## 新北市政府捷運工程局 函

主旨：檢送本局110年10月27日新北樹林線LG11站車站設置評估調  
整方案研商會議紀錄1份供參，請查照。

# 新北樹林線 LG11 站車站設置評估調整方案研商會議紀錄

圖 5.5-37 LG11 站建議案- 一段式轉乘動線直接

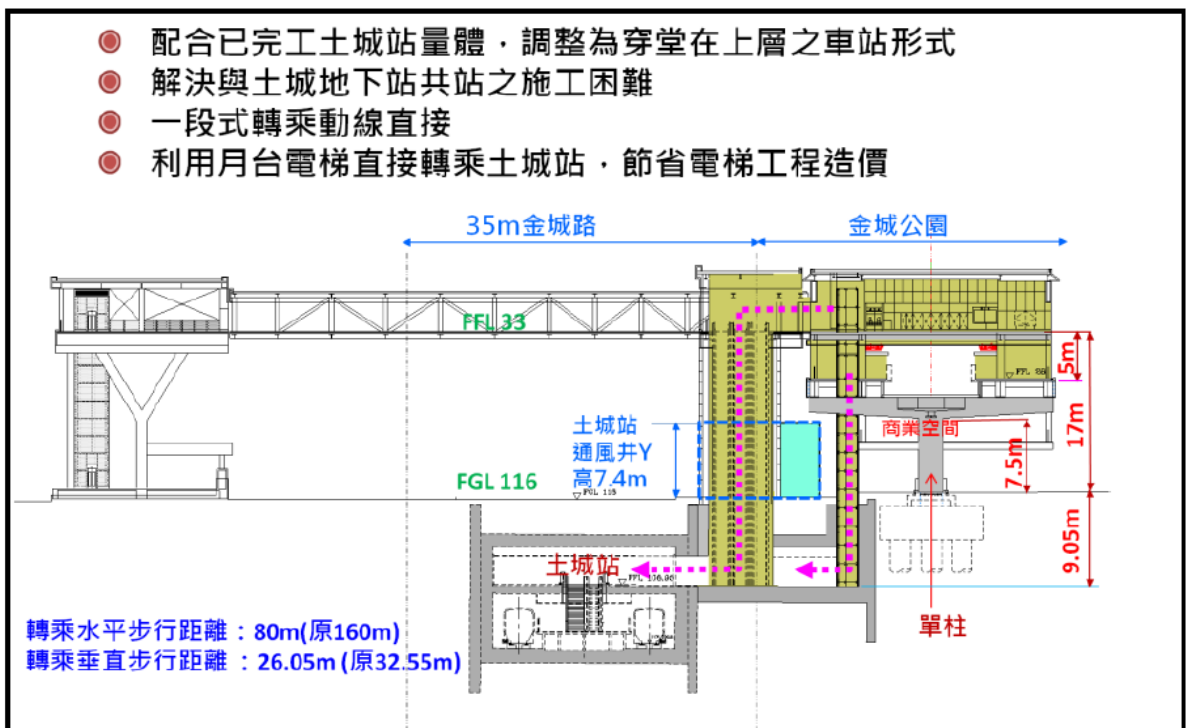
### 二、建議縮小站體，取消商業空間：

目前 LG11 站規劃的站體及出入口面積高達 5,300 平方公尺，其中公園用地高達 3,150 平方公尺，並設置「商業空間」，建議縮小站體規模，維持基本功能、取消商業空間，以減少對居民珍視的公園綠地之侵害。
